PIANO D'EMERGENZA ED EVACUAZIONE
Liceo Scientifico St. Benedetto Croce
Piazza Via FILIPPO CORAZZA
PIANTA PIANO SECONDO
Scala 1 : 200

Azioni migliorative proposte

15/12/2021 SPP liceo Croce, aggiornamento matrice dei rischi, estratto da DVR

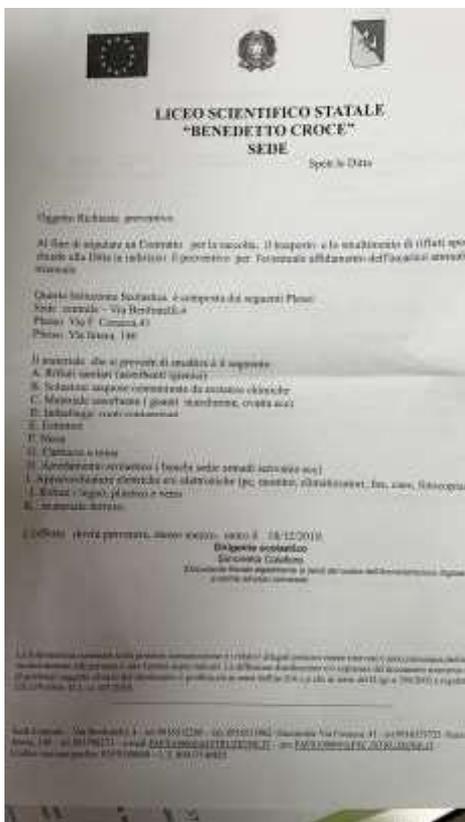
Individuare categorie smaltibili immediatamente

Varie

Fascicoli alunni

Esami di maturità

registri docenti
